DODATEK Č. 1 SMLOUVY O DÍLO

- 1.1 Předmětem tohoto dodatku je změna ceny díla u projektu „Sociální bydlení – Švermova 220, Vítkov“.

OZNÁMENÍ ZMĚNY		číslo OZ: 1		
Zhotovitel:	FABRICO MORAVA, s.r.o.			
Investor:	Město Vítkov	Datum: 2.3.2020		
Název akce: Sociální bydlení – Švermova 220, Vítkov				
Způsob odeslání / předání datum:	poštou <input type="checkbox"/>	e-mailem <input type="checkbox"/>	faxem <input type="checkbox"/>	osobně <input checked="" type="checkbox"/>
Odkazy na	specifikaci:			
	na výkresy:			
	na rozpočtové podklady:	Viz příloha		
	na jinou část smlouvy:			
Předmět změny: Podlahová stěrka, doplnění betonu				
<p>Popis a zdůvodnění změny: Po odstranění stávající podlahové krytiny (převážně linoleum, plovoucí podlaha) byly zjištěny značné výškové nerovnosti, které by se prokreslily do nové podlahové krytiny. Objednatel, AD a TDS se dohodli na provedení vyrovnávací stěrky s vláknem.</p> <p>Dále byly zjištěny ztrouchnivělé desky v m.č. A 1.01. desky budou odstraněny a bude proveden nová betonová podlaha. Jedná se o výměru 1,55 m²</p>

Fotodokumentace změnový list č. 2 – výměna oken

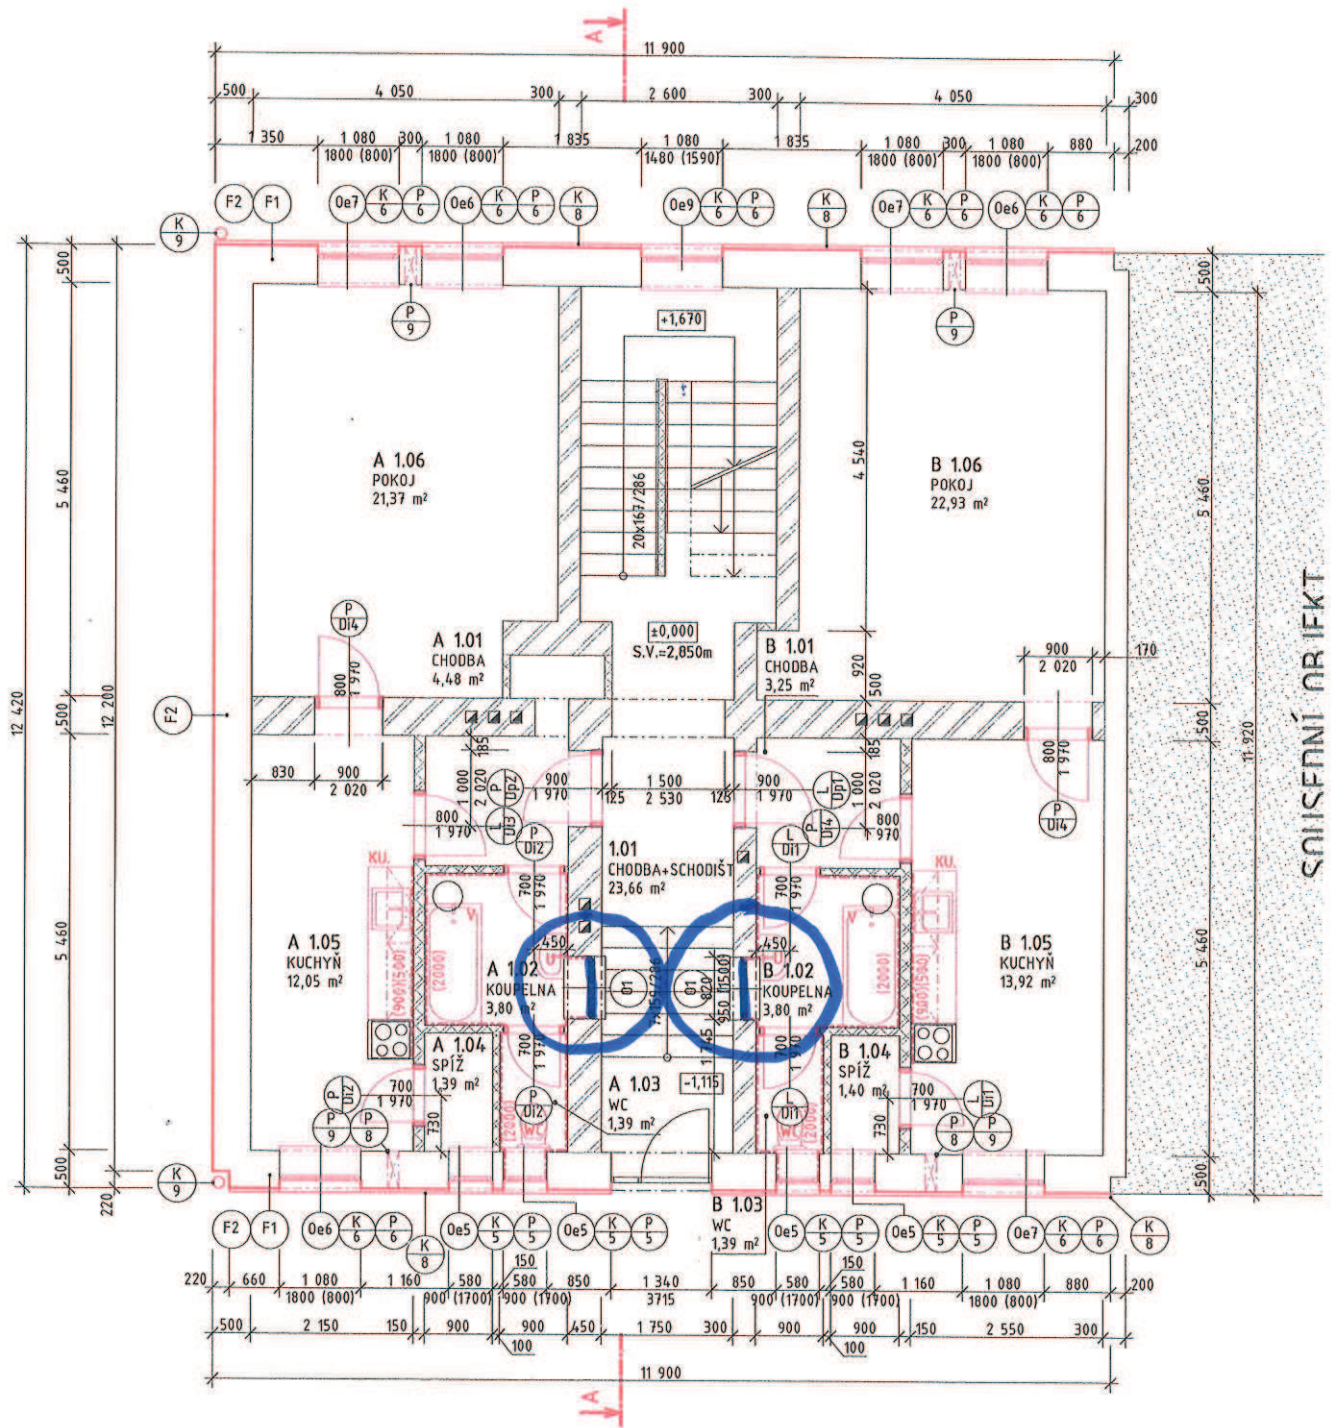
OZNÁMENÍ ZMĚNY		číslo OZ: 2		
Zhotovitel:	FABRICO MORAVA, s.r.o.			
Investor:	Město Vítkov	Datum: 2.3.2020		
Název akce: Sociální bydlení – Švermova 220, Vítkov				
Způsob odeslání / předání datum:	poštou <input type="checkbox"/>	e-mailem <input type="checkbox"/>	faxem <input type="checkbox"/>	osobně <input checked="" type="checkbox"/>
Odkazy na	specifikaci:	Fotodokumentace		
	na výkresy:	Půdorys 1.NP		
	na rozpočtové podklady:	Viz příloha		
	na jinou část smlouvy:			
<p>Předmět změny: Výměna vnitřních oken v koupelně</p> <p>Popis a zdůvodnění změny: Objednatel, AD a TDS se dohodli na výměně vnitřních oken v bytech v 1.NP v koupelnách m.č. A1.02 a B1.02. Stávající dřevěná okna nedovírají nebo nejdou zavřít vůbec, jsou značně poškozena a nevhodná do vlhkého prostředí koupelen. Nové okna budou vyměněna za plastové, budou zmenšena a podezděna z plynosilikátu.</p>				
Počet připojených listů specifikací:	5

ZMĚNOVÝ LIST		číslo ZL: 2
Zhotovitel:	FABRICO MORAVA, s.r.o.	
Změnový list vystavil:	[REDAKCE] - TDS	
Datum:	2.3.2020	
<p>Podepsaní zmocněnci potvrzují v souladu se Smlouvou o dílo tuto změnu rozsahu díla:</p> <p>Předmět změny: Výměna vnitřních oken v koupelně</p> <p>Popis a zdůvodnění změny: Objednatel, AD a TDS se dohodli na výměně vnitřních oken v bytech v 1.NP v koupelnách m.č. A1.02 a B1.02. Stávající dřevěná okna nedovírají nebo nejdou zavřít vůbec, jsou značně poškozena a nevhodná do vlhkého prostředí koupelen. Nové okna budou vyměněna za plastové, budou zmenšena a podezděna z plynosilikátu.</p>		
Počet připojených listů specifikací:	Počet připojených výkresů:	
Cena méněprací bez DPH:	Cena víceprací bez DPH:	
0,- Kč	9.159,- Kč	
Výsledná cena změny bez DPH:	Nově sjednaná lhůta dokončení díla:

P.č.	Číslo položky	Název položky	MJ	množství	cena / MJ	celkem (Kč)
Díl:	766	Konstrukce truhlářské				
1	968061112R00	Vyvěšení dřevěných okenních křídel pl. do 1,5 m2	kus	2,00	24,80	49,60
2	968062354	Demontáž oken dř,0,9 x 0,9	m2	4,57	180,00	822,60
3	61143007	Dodávka okna PVC 0,6-0,9 bílá,výklopné,sklo čiré/kůra	ks	2,00	2 850,00	5 700,00
4	766629301R00	Montáž oken do 1,5m2	ks	2,00	850,00	1 700,00
5	968095001	Bourání parapetů dřevěných š do 25cm	m	1,50	45,00	67,50
6	612421637R00	Omítka vnitřní zdiva, MVC, štuková	m2	0,50	253,00	126,50
7	612421626R00	Omítka vnitřní zdiva, MVC, hladká	m2	0,52	172,00	89,44
8	311271177RT2	Zdivo z tvárníc Ytong hladkých tl. 30 cm tvárnice P 4 - 500, 499 x 249 x 300 mm	m2	0,50	1 207,00	603,50
	Celkem za	766 Konstrukce truhlářské				9 159,14
